Ministero dell' Ambiente e della Sicurezza Energetica

Commissione Tecnica PNRR - PNIEC

Parere n. 117 del 19/01/2023

Progetto ID 7695	Valutazione Impatto Ambientale Progetto di un impianto agro-fotovoltaico “Deliceto Solare”, di potenza pari a 83 MW, e delle opere di connessione alla RTN, da realizzarsi nei Comuni di Ascoli Satriano (FG) e Deliceto (FG).
Proponente	SF SOUTH S.r.l.

Figura 2 Particolare rete metallica

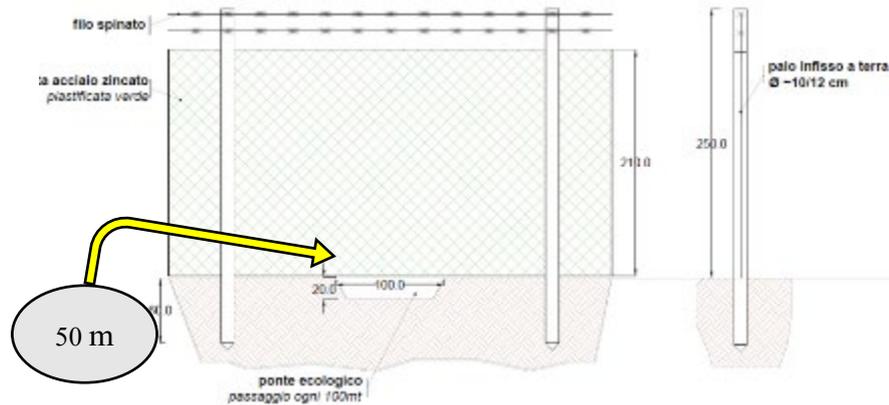
Il Proponente prevede la realizzazione di una recinzione metallica di acciaio zincato e due passate di filo spinato nella parte alta di altezza pari a metri 2,50 fuori terra con sistema anti-scavalco realizzato mediante offendicola in rete elettrosaldata con ponte ecologico per piccola fauna avente 200 mm di altezza e passaggio ogni 100 metri. Tale passaggio, nelle integrazioni inviate dal Proponente, è stato ridotto a 50 metri.

Figura 5 Ubicazione punti di campionamento (campo1, campo2, campo3)

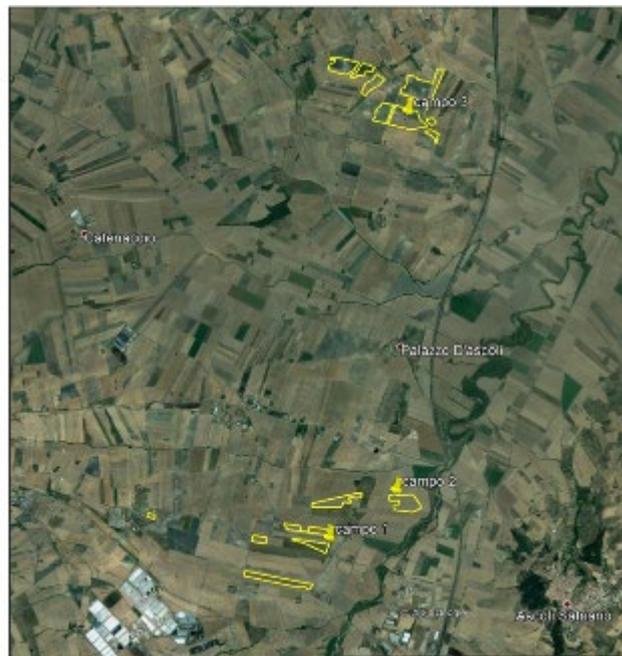
Il piano presentato contiene i campionamenti effettuati nel settembre 2020 su tre campioni di terreno prelevati.

I campioni sono stati prelevati manualmente nel primo metro di profondità; su tali campioni sono state eseguite le analisi previste dall'allegato 4 del DPR 120/2017 (set analitico minimale).

I risultati delle analisi chimiche, in riferimento ai parametri esaminati, mostrano per tutti e tre i campioni, concentrazioni sempre inferiori ai limiti imposti dal D.P.R. 120/2017 e specificati nel D. Lgs. 152/06 e s.m.i. (Titolo V, Parte quarta, Allegato 5, Tabella1, colonna A e B), pertanto i campioni,

La Commissione, valutata la documentazione presentata e all'esito delle verifiche eseguite nell'ambito del procedimento in esame, tenendo conto della natura dell'opera e dei suoi potenziali impatti, ritiene il Piano conforme alle disposizioni del DPR n. 120 del 2017, fermo restando il rispetto della specifica **Condizione Ambientale n. 8**.

Figura 8 Impianti FER presenti nell'area di progetto

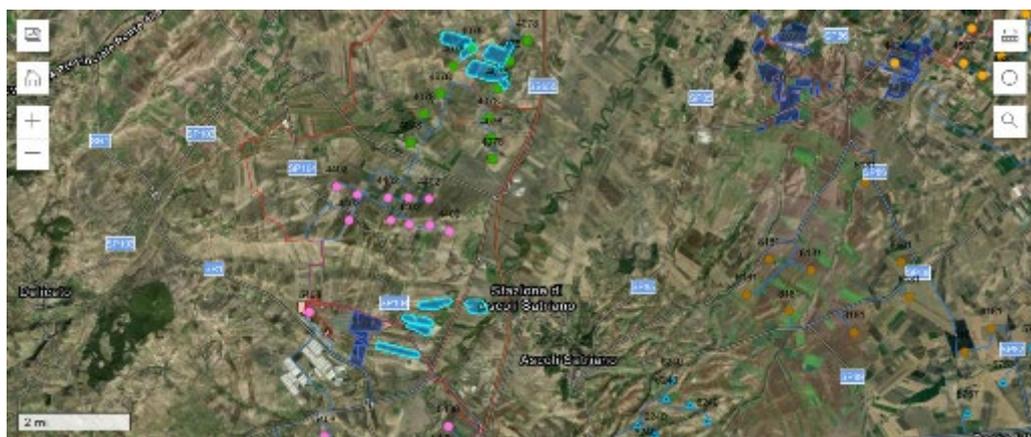
La Commissione ha inoltre effettuato una verifica relativa alla presenza di impianti in istruttoria VIA a livello nazionale¹³, dalla quale è emerso che nell'area di circa 5 km di raggio dall'area di progetto sono presenti:

La Commissione, ad esito dell'analisi condotta, rileva la sussistenza di impatti cumulativi con altri impianti FER (realizzati, autorizzati e in fase di autorizzazione), in particolare nei confronti del consumo di suolo, della biodiversità e del paesaggio; a tale proposito, pertanto, la Commissione ritiene debbano essere realizzate specifiche misure di mitigazione e compensazione, come indicato nella **Condizione Ambientale n. 2** e nella **Condizione Ambientale n. 5**.
